**INFORME DE HITO DE CONTROL
N° 032-2023-OCI/0370-SCC**

**EJECUCIÓN DE LA OBRA: “REHABILITACIÓN DEL
SISTEMA DE AGUA POTABLE LA QUESERA EN EL
DISTRITO DE CELENDÍN-PROVINCIA DE CELENDÍN-
CAJAMARCA”**

**HITO DE CONTROL N° 1– SUSPENSIÓN DE EJECUCIÓN DE
OBRA**

CELENDÍN, 17 DE OCTUBRE DE 2023

Fotografía n.º3
Separación de 27 cm en el acero vertical.

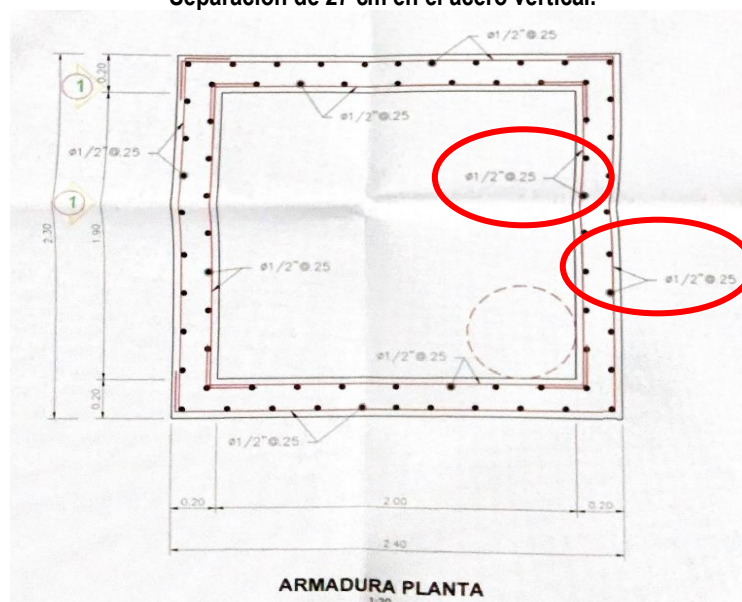
3. ARMADURA LONGITUDINAL DE VALVULA DE PURGA NO ESTARIA DISPUESTA SEGÚN LA SEPARACIÓN ESTABLECIDA POR LOS PLANOS DEL EXPEDIENTE TÉCNICO DE OBRA, SITUACIÓN QUE PODRÍA GENERAR EL INCUMPLIMIENTO A LAS ESTIPULACIONES CONTRACTUALES Y NORMATIVIDAD VIGENTE.

El 3 de octubre de 2023, la Comisión de Control se apersona a la zona del proyecto, junto con el señor Antonio Marín Araujo, ingeniero de la Entidad, a fin de constatar la ejecución de la obra, habiendo determinado del recorrido, el estado situacional desde la captación, el presedimentador y la línea de conducción, en el recorrido se pudo evidenciar la colocación de armaduras en las diversas estructuras componentes de la obra, evidenciando que en la armadura longitudinal de la

caseta de válvulas se tiene una separación de 27.00 cm, tal como se muestra en la siguiente fotografía.

Asimismo, se evidenció, respecto a la separación del acero, es contrario a lo estipulado en los planos componentes del Expediente Técnico de Obra, tal como se muestra en la siguiente imagen:

De la imagen expuesta se tiene que la separación de la armadura longitudinal de ½" debe ser cada 25.00 cm; sin embargo, se evidencia en la inspección física de obra realizada por la Comisión de Control el 3 de octubre de 2023, que se tiene una separación de 27.00 cm en la separación de la armadura longitudinal, incumpliendo lo estipulado en los planos componentes del expediente técnico de obra.
